Suomen asetinlaitevaatimukset ja ratatekniset ohjeet

FIR JA RATO SELVITYSTYÖ
Projektinnumero 11018 (VR Track Suunnittelu)

Versio 1.1	Päivämäärä 13.12.2017	Laatija Mika Kupari	Tarkastaja Juuso Matikainen	Hyväksyjä Lassi Matikainen
---------------	--------------------------	------------------------	--------------------------------	-------------------------------

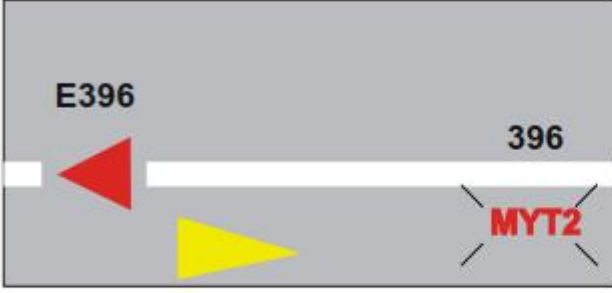
I Ilmaisu 225. Vihreä palloilmaisu on Thalesin ilmaisu. (Sjöblom)

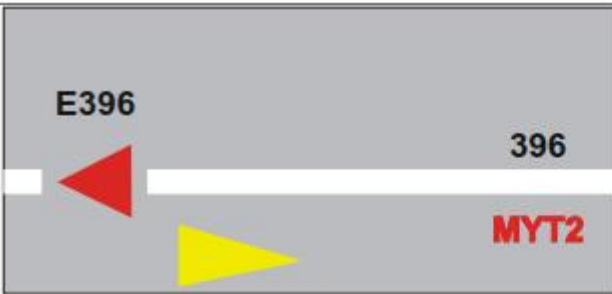
I lmaisu 227. Asemien numerot 2 ja 1 voitaisiin avata, mitä tarkoittavat. (Sjöblom)

<p>229. Liikennepaikan lyhenteen ilmaisu MYT2 vilkkuu punainen/harmaa. Opastinvika on ensimmäisellä suojastusosuudella.</p> <p>The indication of abbreviation of the railway operating location MYT2 flashes red/grey. A signal failure is in the first block section.</p>
---	--

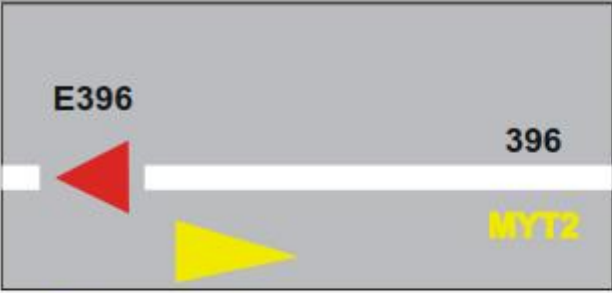
I lmaisu 229. Tarkoittaako ilmaisu (229.) aina, että opastinvika on ensimmäisellä suojastusosuudella? Entä jos opastinvika on toisella suojastusosuudella. Vilkuuko silloin liikennepaikan lyhenteen ilmaisu punainen/harmaa? (Kupari)

- Opastinvian ilmaisu MYT2 on Thalesin erikoisilmaisu. Opastinvikatiedot näytetään nykyään opastimen vieressä erillisillä ilmaisuilla (keltaisilla ja punaisilla Po ja Eo). (Sjöblom)

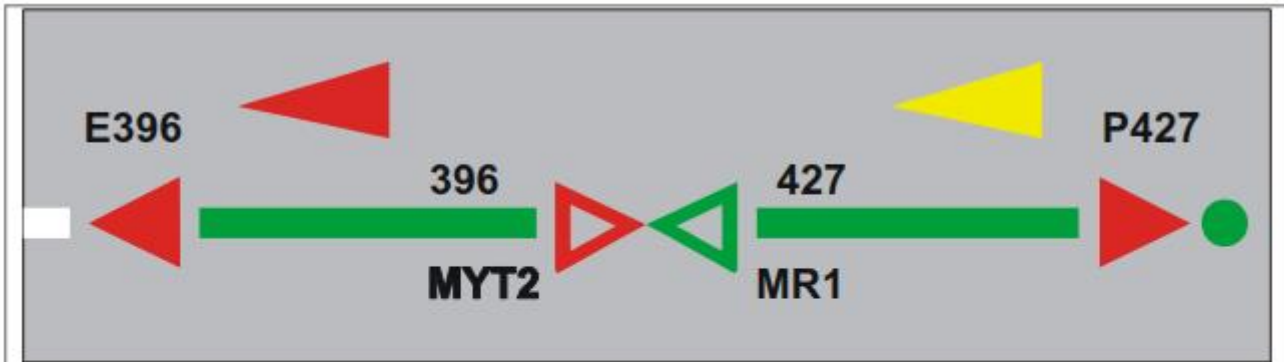
Ilmaisu 231. Thalesin ilmaisu. Epäselvä.

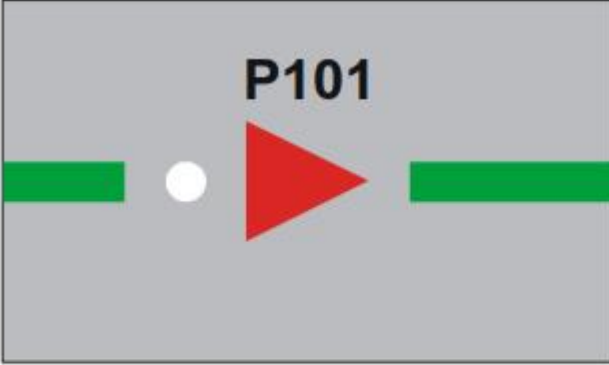
Ilmaisu 338. Tätä ilmaisuja ei taida olla käytetty? Mipron toteutus, harmaa, on parempi. (Sjöblom)

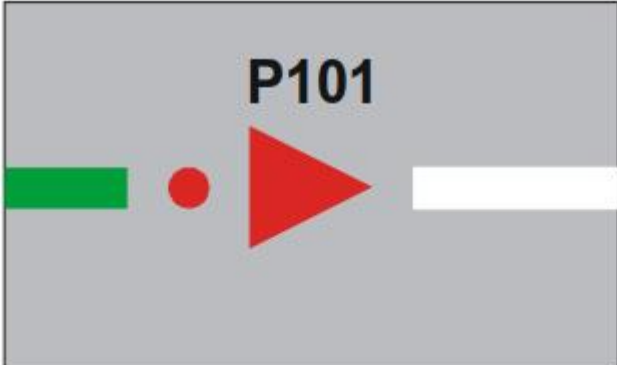
Ilmaisu 339. Ohiajovara 1 (339.), ohiajovara 2 (340.) ja nollaohiajovara (341.) on kirjoitettu kursivoidulla fontilla. Tarkoittaako tämä, että ohiajovaran ilmaisu on vapaaehtoinen kauko-ohjauksessa ja erilliskäytössä ilmaisuja ei ole ollenkaan? (Kupari)
